## Stadt Heidelberg

**Querungshilfen Peterstaler Straße**

# Beschlussvorlage

Auditphase nach ESAS: Vorplanung

1. Haltestelle Mühdamm

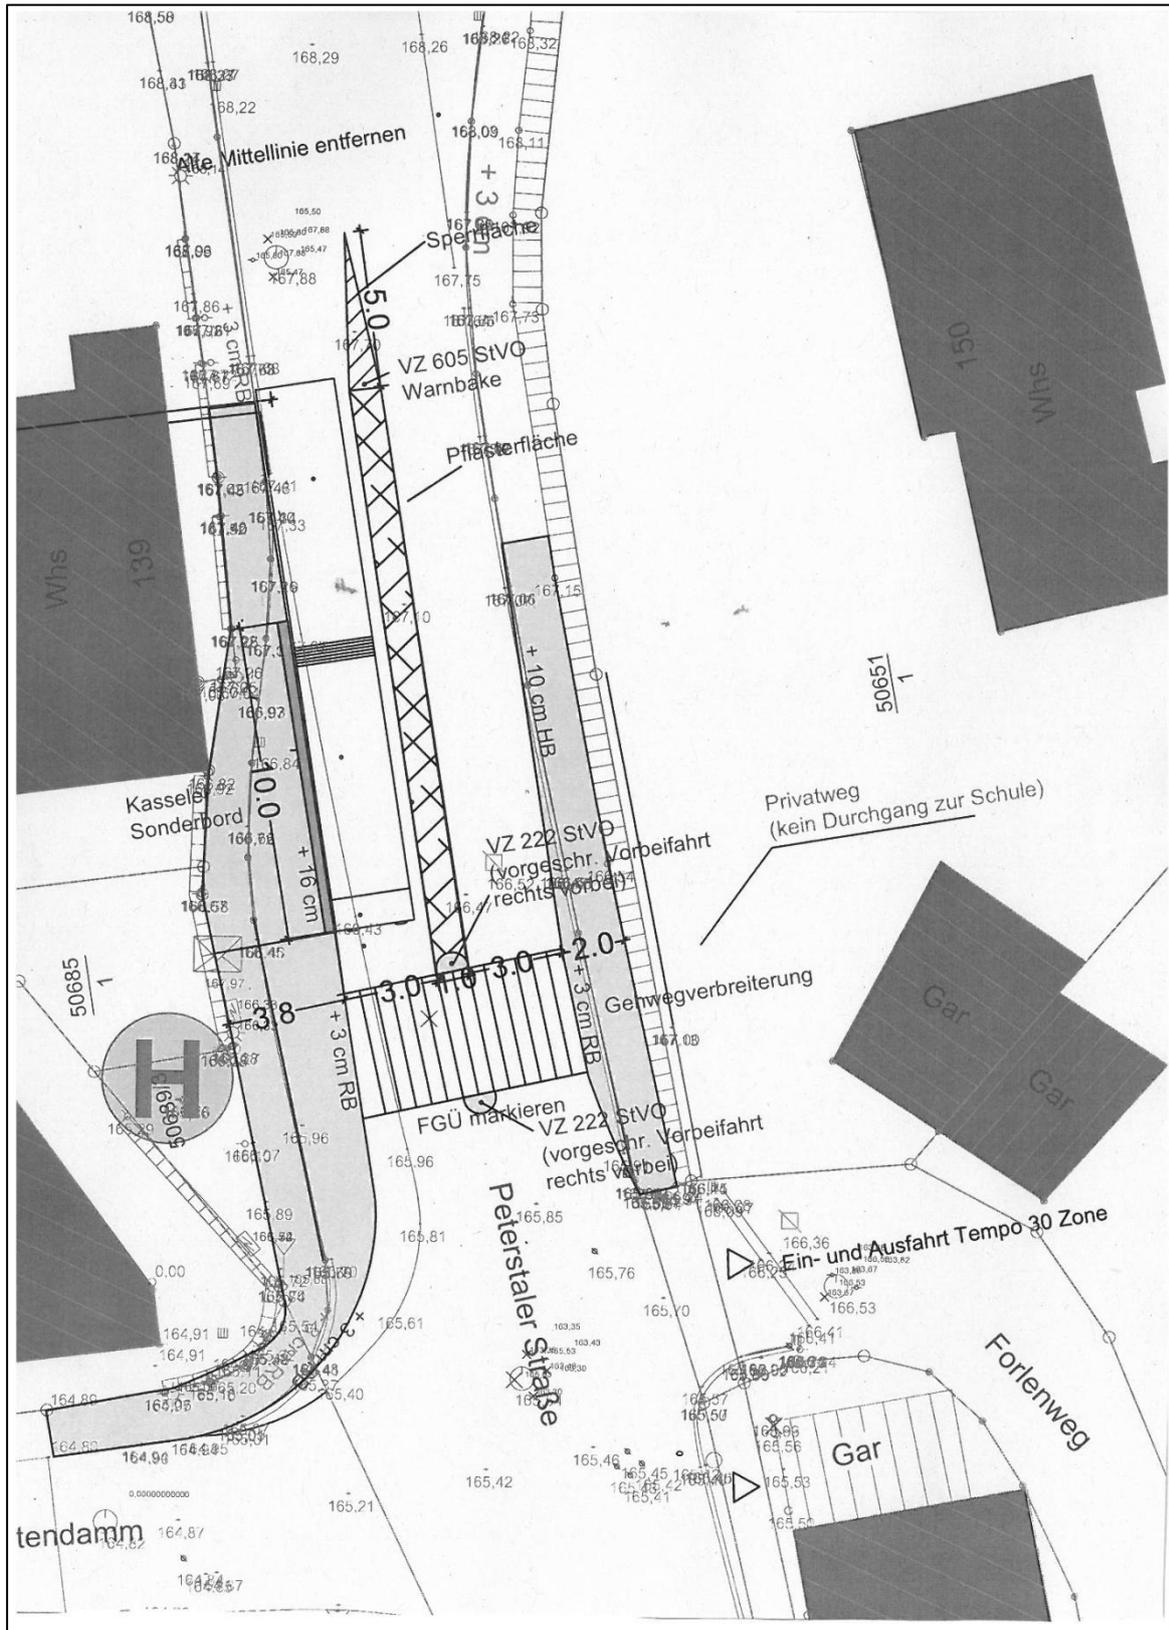
- ( 8) Nach Kap. 3.3.4 der H BVA sind Mittelinseln erst ab einer Tiefe von 2,50 m durch Rollstuhlfahrer ohne Einschränkungen nutzbar. Diese Breite ließe sich durch Reduzierung der Fahrstreifenbreiten der Peterstaler Straße auf jeweils 3,25 m erreichen (s. auch Bild 79 der RASSt 06).

Die Planung der Mittelinsel sollte entsprechend nochmals geprüft werden.

- ( 9) Wie Foto 1 der ANLAGE zeigt, wird die Nutzbarkeit des vorhandenen Gehwegs auf der Westseite der Peterstaler Straße durch diverse Einbauten bereits eingeschränkt. Die Planung sieht zwar eine Verbreiterung des Gehwegs auf 2,0 m vor. Nach Kap. 4.4.2 der EAÖ beträgt die Mindestnutzbreite von Warteflächen an Haltestellen allerdings 2,50 m. Auch die H BVA hält in Kap. 3.4 dieses Mindestmaß als unbedingt erforderlich für behinderte Personen. Bild 21 der RASSt 06 weist nach, dass die Kurvenfahrt eines Rollstuhls um 90 Grad (z.B. beim Ein-/Ausstieg) einen Flächenbedarf von 2,3 m x 2,3 m erfordert. Dieses Maß wird an der Haltestelle in beiden Fahrtrichtungen nicht erreicht.

Die Planung der Haltestellenbereiche sollte entsprechend nochmals geprüft werden.

(8) Die Breite der Mittelinsel wird wie im Bericht dargestellt auf 2,50 m erhöht, die Fahrstreifenbreiten werden auf 3,25 m reduziert.

(9) Die Aufenthaltsfläche an der stadtwärtigen westlichen Haltestelle wird gegenüber der dem Audit zu Grunde liegenden Planung auf eine Breite von 2,50 m verbreitert, dies wird

durch eine längere Verziehung der östlichen Fahrbahnkante Richtung Norden erreicht. Dadurch ist der barrierefreie Ausbau möglich.

2. Haltestelle Fürstendamm (Variante 1)

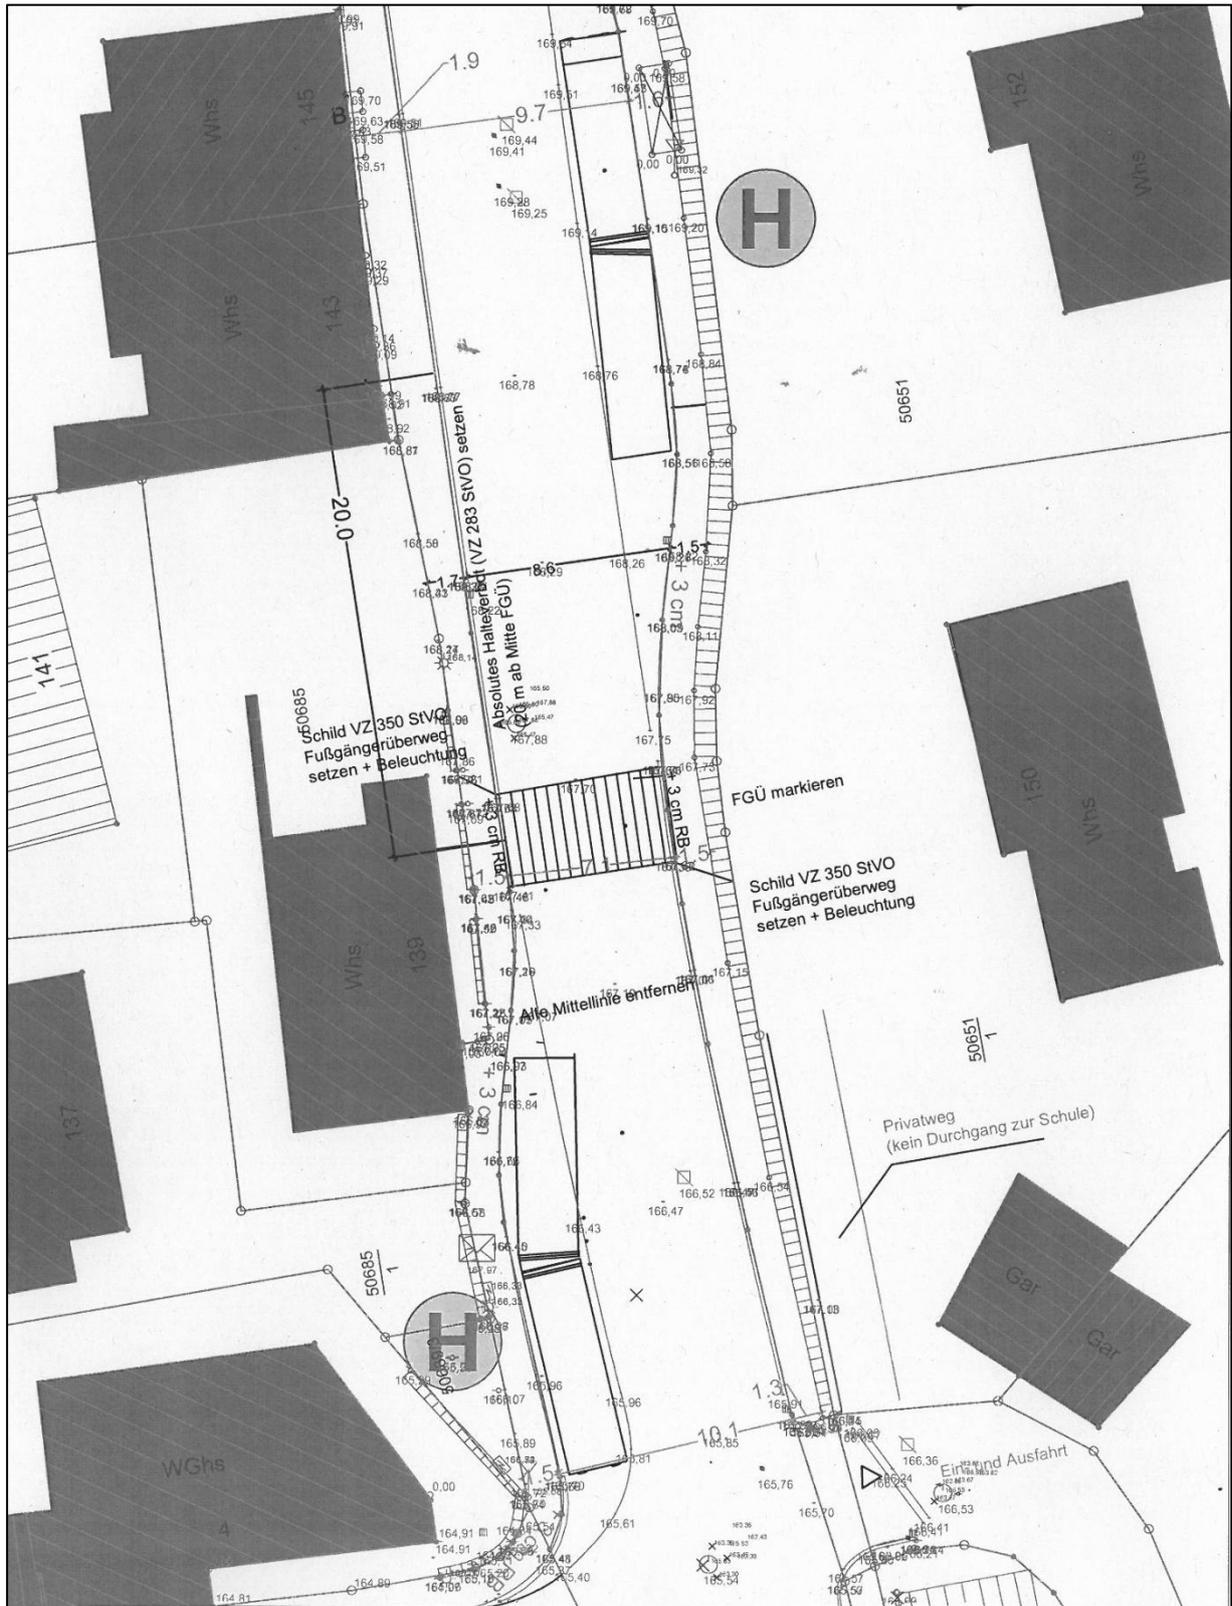
- ( 10) In Kap. 6.1.8.5. der RASSt 06 heißt es: “Die Anlage von Fußgängerüberwegen an Haltestellen ist nur zulässig, wenn das Vorbeifahren am haltenden Bus zuverlässig ausgeschlossen werden kann.“ Die Planung weist hingegen explizit eine überfahrbare Pflasterfläche auf. Zwar ist im Weiteren im Zuge des FGÜ's eine kleine Wartefläche zum Schutz der Fußgänger eingeplant. Ein unvorsichtiger Kfz-Lenker realisiert aber erst dort, dass er den Bus eigentlich nicht hätte überholen sollen. In der Folge könnte es dann zu verkehrsgefährdenden Handlungen kommen.

Die Planung der Haltestelle in Richtung HD und der Querungsanlage sollte entsprechend nochmals geprüft werden.

- ( 11) Die vorgesehene Lage der Mittelinsel liegt im Überfahr-Bereich des erforderlichen Bewegungsspielraums (=Schleppkurve) eines linkseinbiegenden dreiachsigen Müllfahrzeugs aus dem Fürstendamm in Fahrtrichtung Peterstal. Damit wäre für größere Fahrzeuge das Linkseinbiegen ohne Kollision mit dem Kopf der Mittelinsel und dem sich darauf befindlichen Verkehrszeichen VZ 222-20 (rechts vorbei) (ggf. zusätzlich VZ 605-20: Warnbake) so nicht möglich. In der Gegenrichtung werden rechtsabbiegende größere Fahrzeuge wie Lastzüge in den Fürstendamm vermutlich den Gehweg partiell überfahren müssen.

Die Planung der Lage der Mittelinsel oder ggf. der Form der Einmündung sollte entsprechend nochmals geprüft werden.

- ( 12) Gemäß Bild 92 der RASSt 06 ist für Standardlinienbusse für ein barrierefreies Ein- und Aussteigen eine Entwicklungslänge von 88,70 m (!) erforderlich, wie Fahrversu-

che der Stadtwerke Verkehrsgesellschaft Frankfurt ergeben haben. Diese Länge ist im vorliegenden Fall bei der Haltestellenbucht in Richtung Peterstal bei weitem nicht erreicht. Die erforderliche gerade Anfahrt eines Gelenkbusses ist somit nicht gewährleistet. Es ist zu befürchten, dass der Bus (wie Bild 2 der ANLAGE für die vorhandene Busbucht in Richtung HD zeigt) die Haltestelle nur schräg oder mit seitlichem Versatz anfahren kann.

Die Planung der Haltestelle in Richtung Peterstal sollte entsprechend nochmals geprüft werden, da die barrierefreie Nutzbarkeit so nicht gegeben ist.

- ( 13) Wie Foto 3 der ANLAGE zeigt, wird die Nutzbarkeit des vorhandenen Gehwegs auf der Ostseite der Peterstaler Straße durch diverse Einbauten bereits erheblich eingeschränkt. Die Planung sieht hier keine Verbreiterung des Gehwegs vor. Nach Kap. 4.4.2 der EAÖ beträgt die Mindestnutzbreite von Warteflächen an Haltestellen 2,50 m (s. Ziff. 9).

Die Planung der Wartefläche im Haltestellenbereich Richtung Peterstal sollte entsprechend nochmals geprüft werden.

(10) Die Verhinderung der im Bericht geschilderten Situation des Vorbeifahrens wird durch eine weitere Bake am nördlichen Beginn des Pflasterstreifens verhindert. Der Plan wurde überarbeitet.

(11) Die Lage der Mittelinsel kann nur durch weiteres Abrücken von der Kreuzung erreicht werden. Auch für den Fall des Einbiegens aus dem Fürstendamm Richtung Norden ist ein Überfahren des Gehwegs nicht auszuschließen.

(12) Der für Rollstuhlfahrer definierte Einstieg bei den in Heidelberg eingesetzten Linienbussen liegt bei der ersten oder zweiten Tür. Ein barrierefreier Umbau ist hier derzeit nicht möglich. Der Plan wurde überarbeitet.

(13) Hier kann im Rahmen der jetzigen Maßnahme keine Veränderung erreicht werden.

Foto 4: Fahrzeuge auf dem Gehweg im Bereich HSt „Mühdamm“, Richtung Peterstal

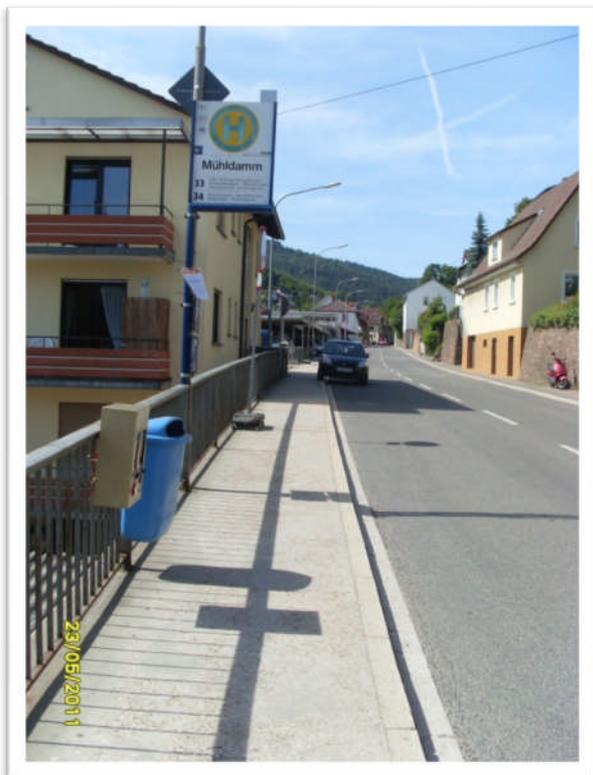
- ( 18) Die Fotos des Amtes für Verkehrsmanagement zeigen auf dem Gehweg haltende Fahrzeuge im Nahbereich der Haltestellen (s. Foto 4 und 5 der ANLAGE). Dies schränkt zum einen die Nutzbarkeit des Gehwegs ein, erschwert aber insbesondere die Anfahrbarkeit einer Haltestelle am Fahrbahnrand. Solche Haltestellen erfordern deshalb ein Halteverbot und sind gemäß Bild 90 der RAST 06 auszubilden und zu markieren.
